1897-08-23

Thorvald Bindsbøll

Joakim Skovgaard

Document type:
Letter

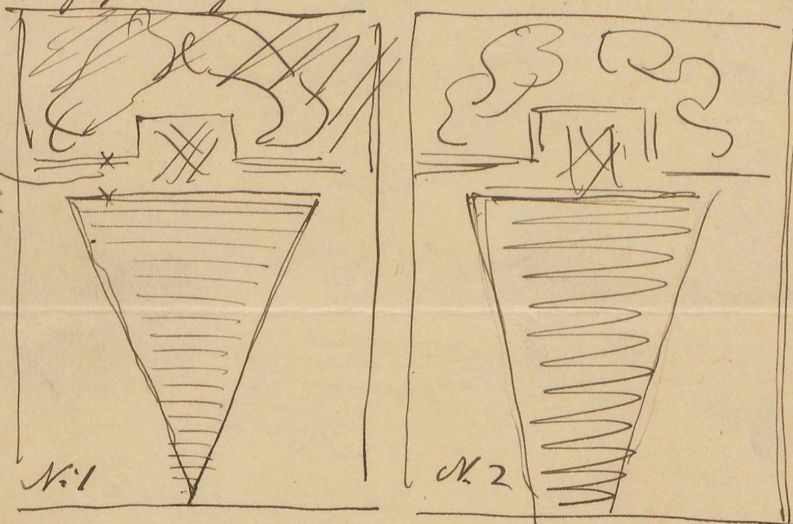
Herrn. Tegn. Jeg tror ikke det er
rigtigt at gøre Bortoverne større.

Skulpturen skal holdes omdelt som
i N:1. ikke som i N:2 (siden her
de du det oprindeligt.) De store Bort-
overne vil vist sprede sig ikke daune
Mordet nok til Overstykket. Lad
Typerne bestemme hvor du kan gøre
m. H. du & Thorvald Brider, etc.
